人工智能营业厅设备制造基地

1#楼 11层平面图

建修

1#楼 11层平面图(修改前) 1:100

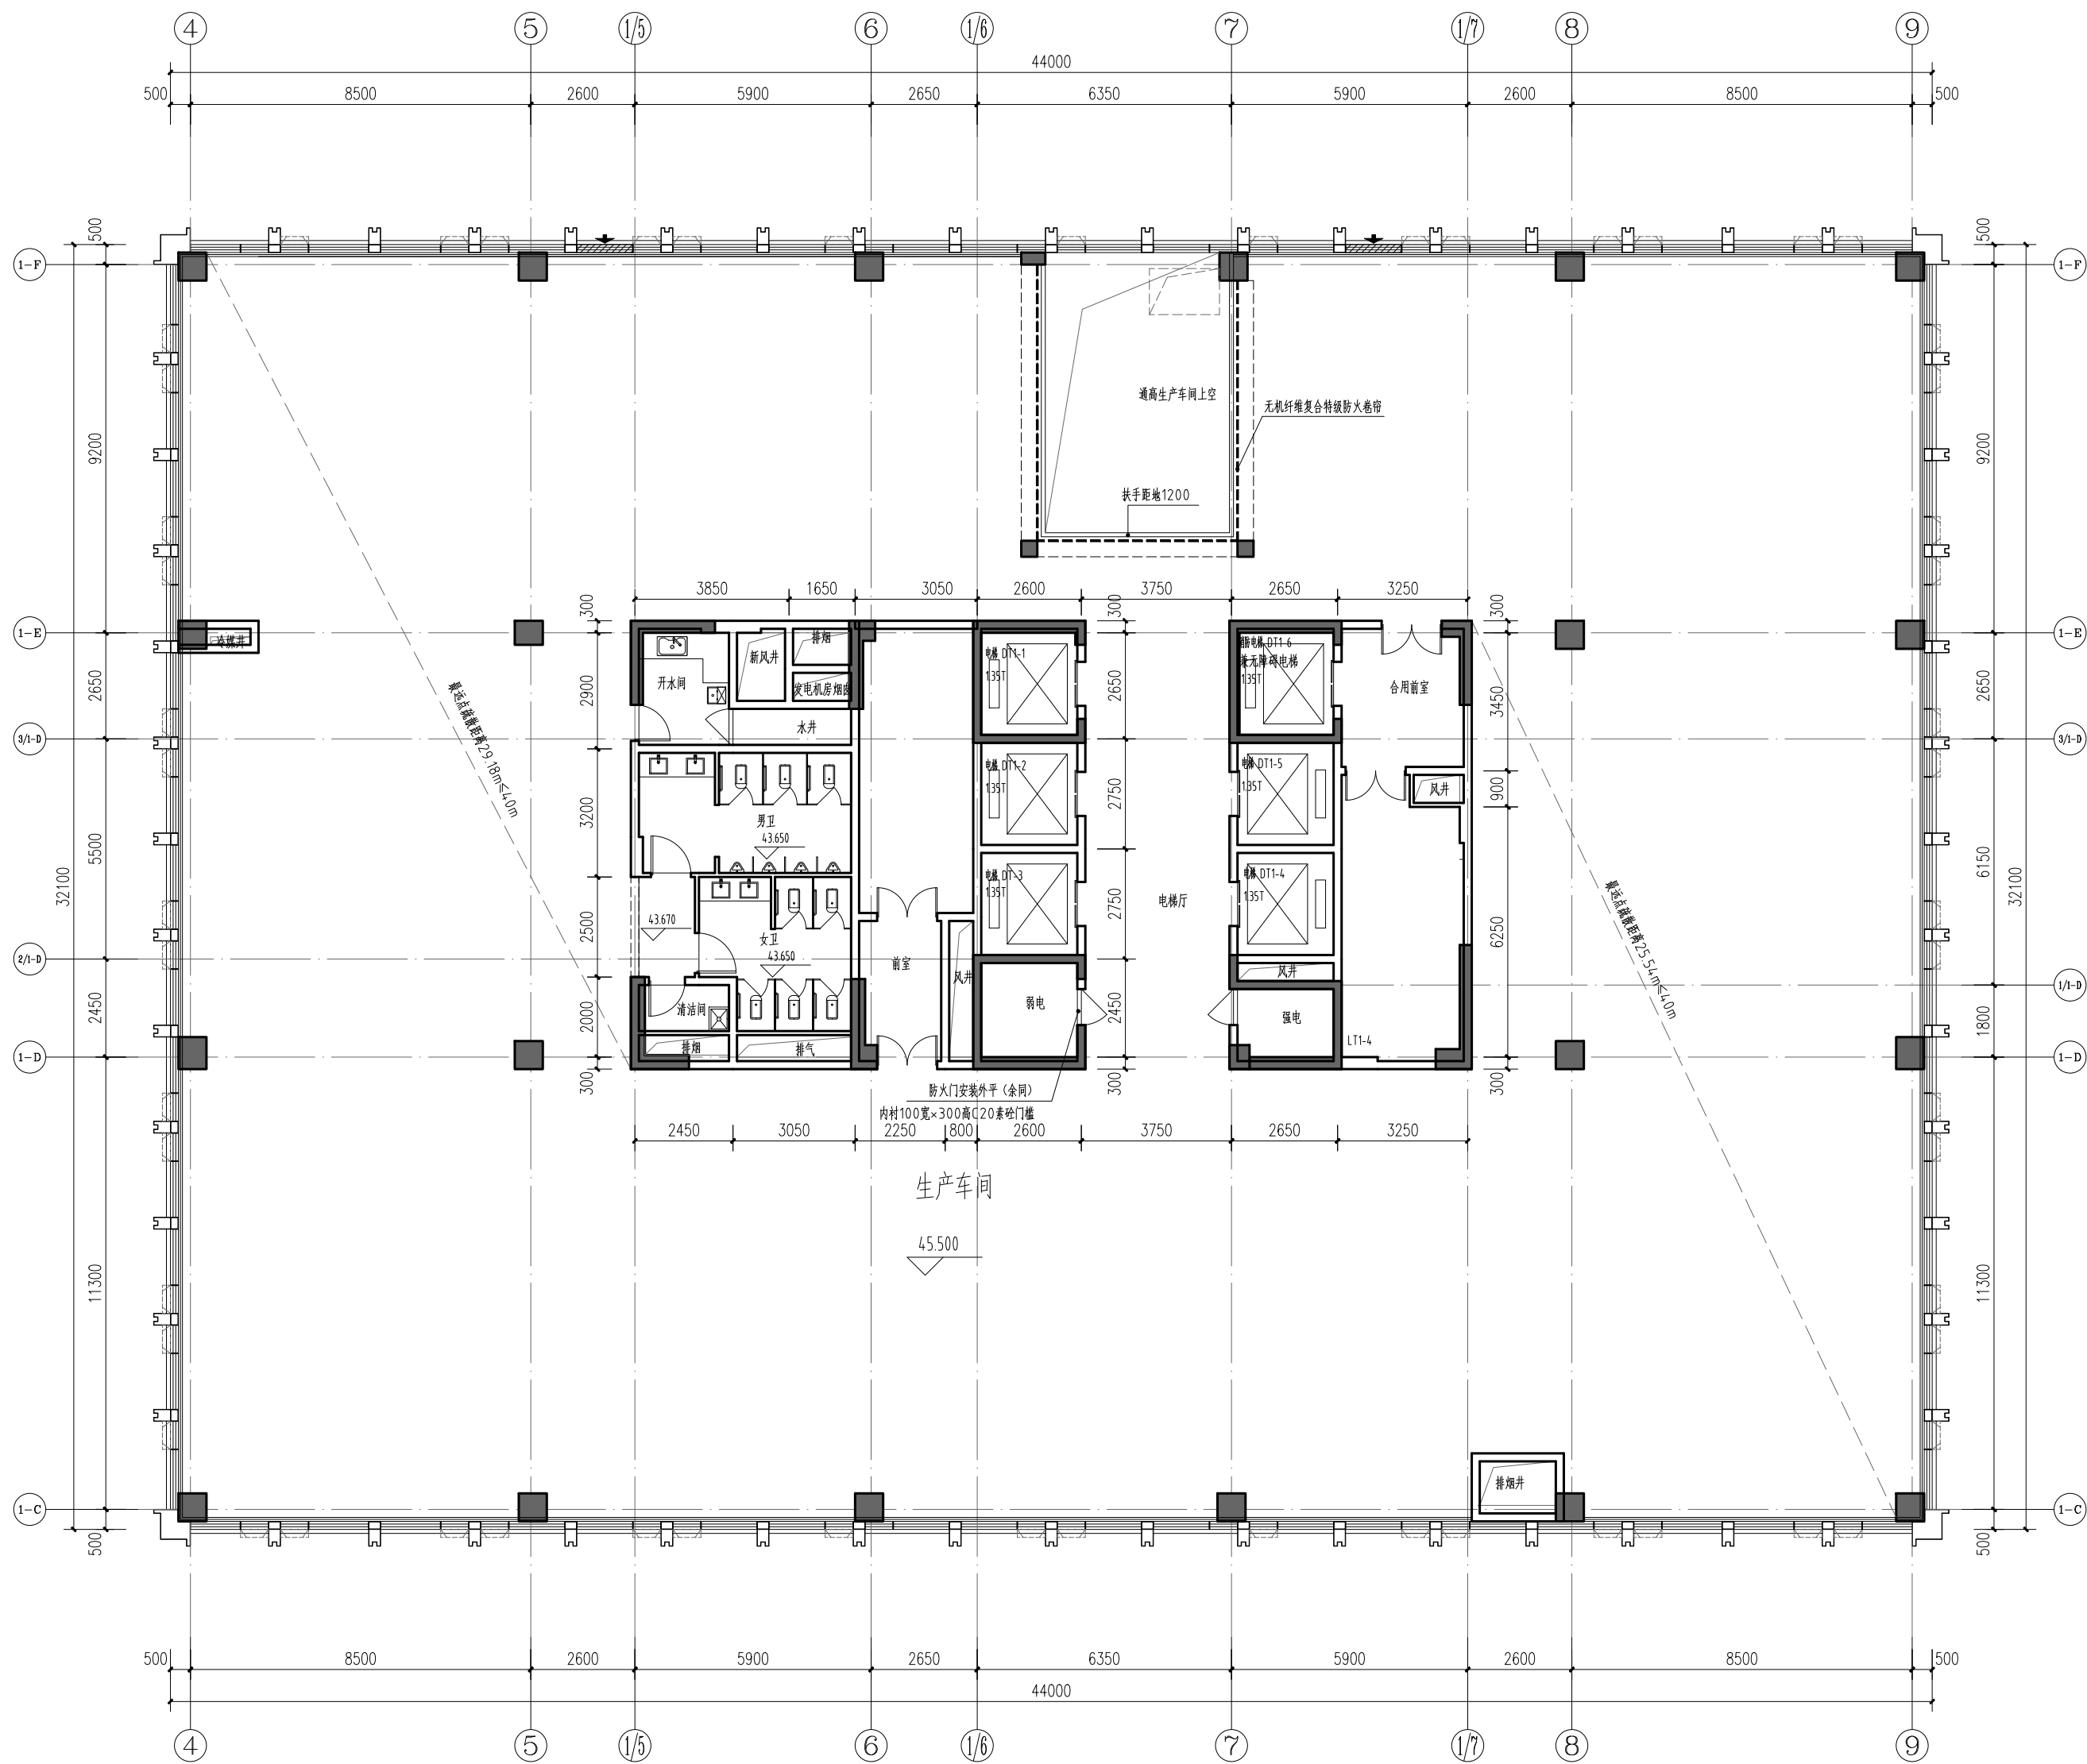
变更前:

1#楼 11层平面图(修改后) 1:100

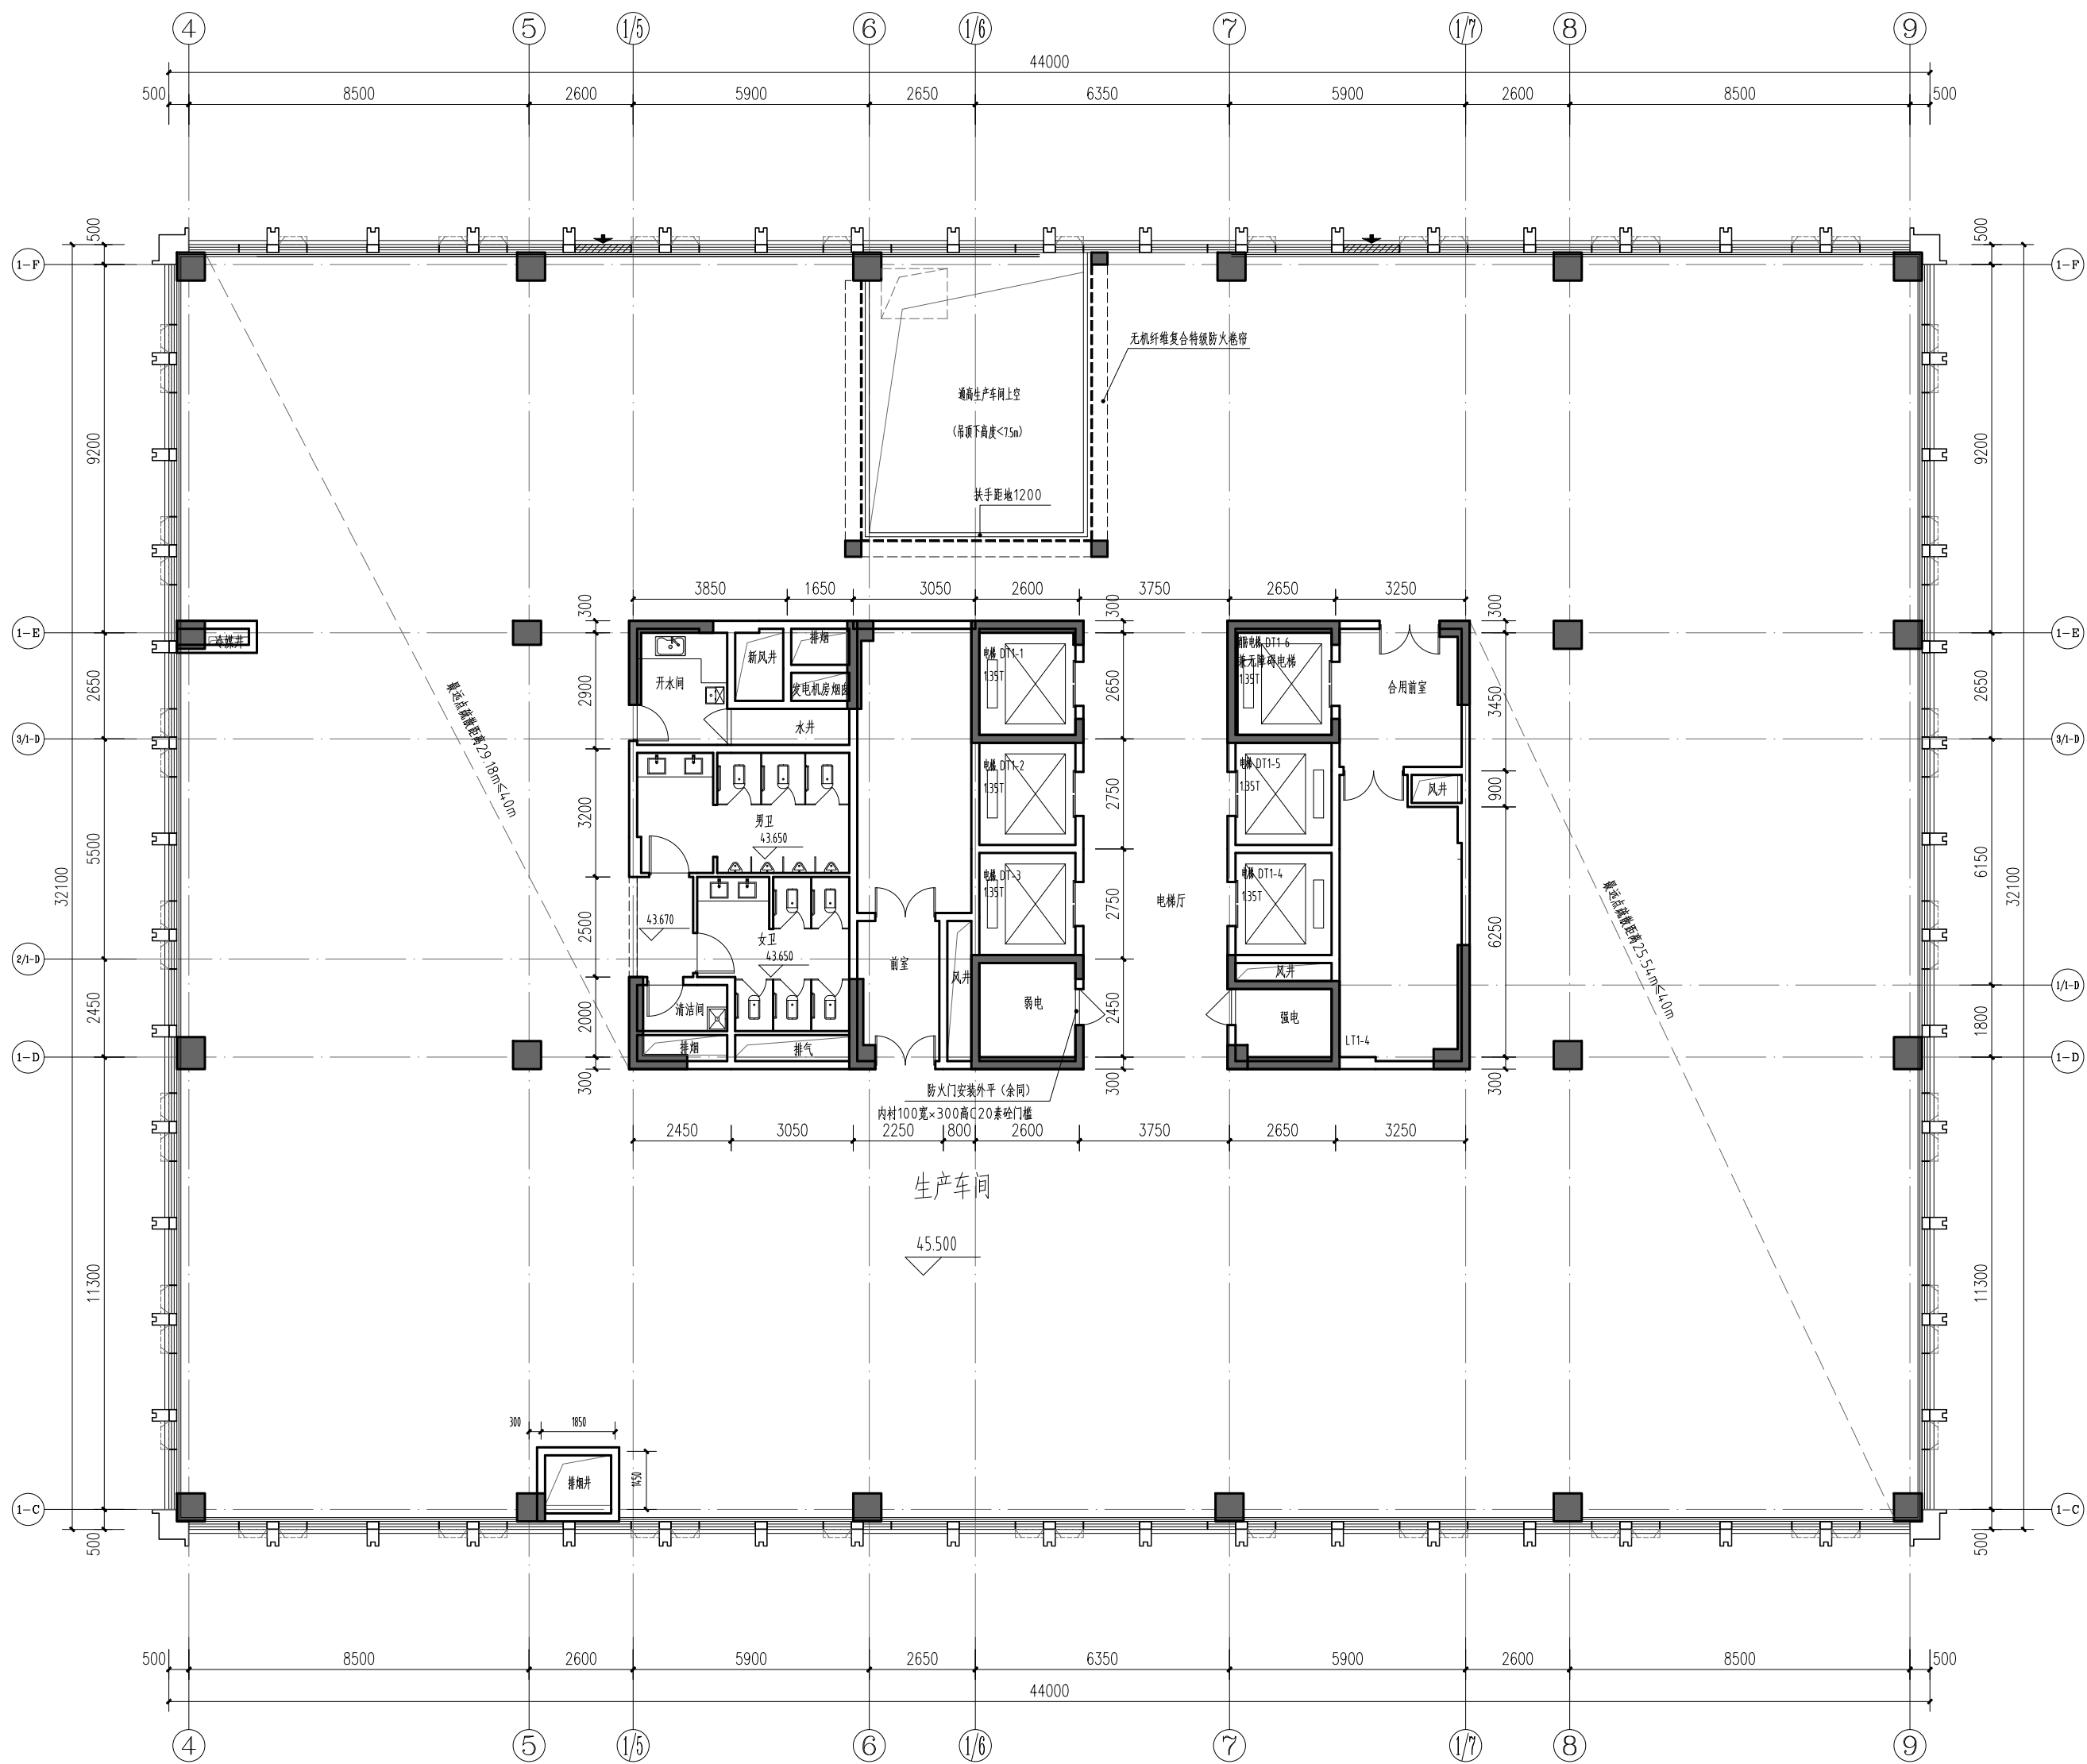
变更后:
